## SERVICE BULLETIN / BOLETIM DE SERVIÇO

| Identificação do Aviso | BS-008-23                                                    |
| Aplicabilidade         | TODOS OS MODELOS ADVENTURE EQUIPADOS<br>COM PAINEL GRANDE SL |

- **Código e descrição:** 229263 - Para-brisa COMFORT completo

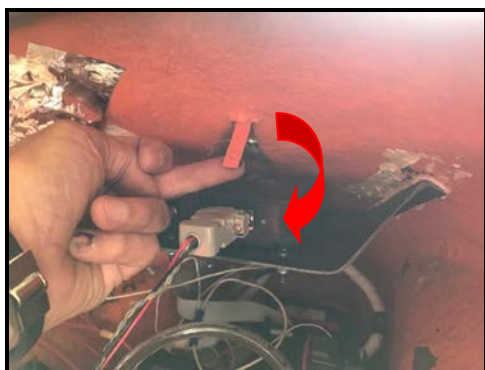
O kit é enviado montado e contém:

- 1- Bolha
- 2- Parte em fibra
- 3- Parafusos Philips de 04mm c/ distanciador e porcas (02 unid.)
- 4- Parafuso Allen de 06mm cab. Abaulada com porca Parlock (01 unid.)
- 5- Parafusos de 06mm Allen cab. Abaulada c/ borboletas de nylon (04 unid.)

**DESMONTE-O PARA A INSTALAÇÃO**

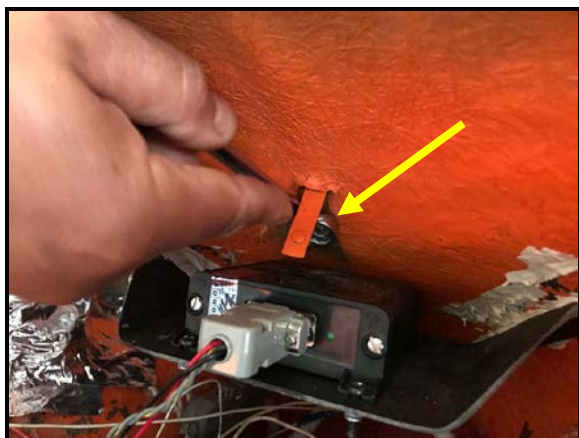
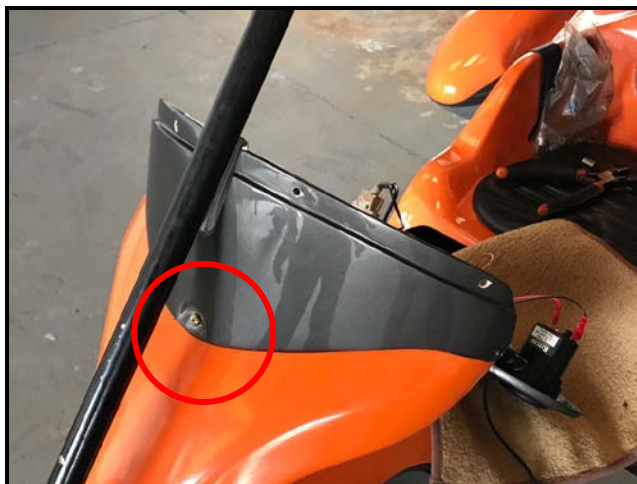
Utilizando a chave Phillips retire os quatro parafusos de fixação da tampa superior do painel.

Tome o cuidado de providenciar uma espuma ou pano macio para proteger os instrumentos.

Na sequência entorte para baixo a chapinha indicada no círculo. Ela era usada para travar o para-brisa antigo.

Use a chave Phillips e a Chave de Boca de 07mm para apertar os parafusos com os distanciadores juntamente com as porcas. Será utilizada a mesma furação do para-brisa anterior.

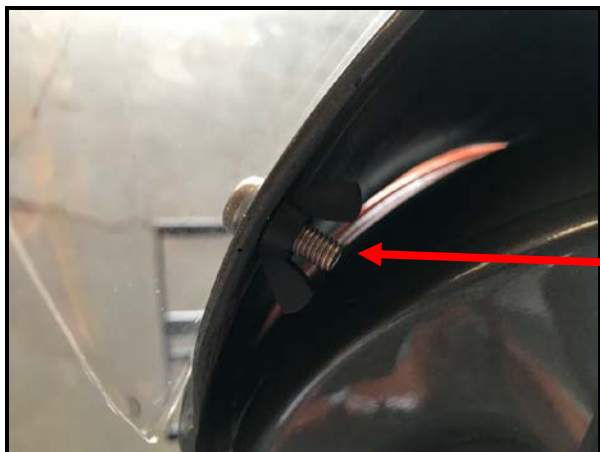
Posicione o novo para-brisa (parte de fibra), centralizando a furação. Utilize a chave Allen de 04mm juntamente com a chave de boca de 10mm para apertar o parafuso Allen de 06mm enviado no kit.

A chave de boca é usada por dentro do painel, conforme indicado na foto, para segurar a porca enquanto aperta-se o parafuso pelo lado de fora.

Com a parte em fibra já instalada, inicie a fixação da bolha usando os 04 parafusos Allen de cabeça abaulada e as borboletas de fixação.

Os 04 parafusos deverão ser fixados desta forma.
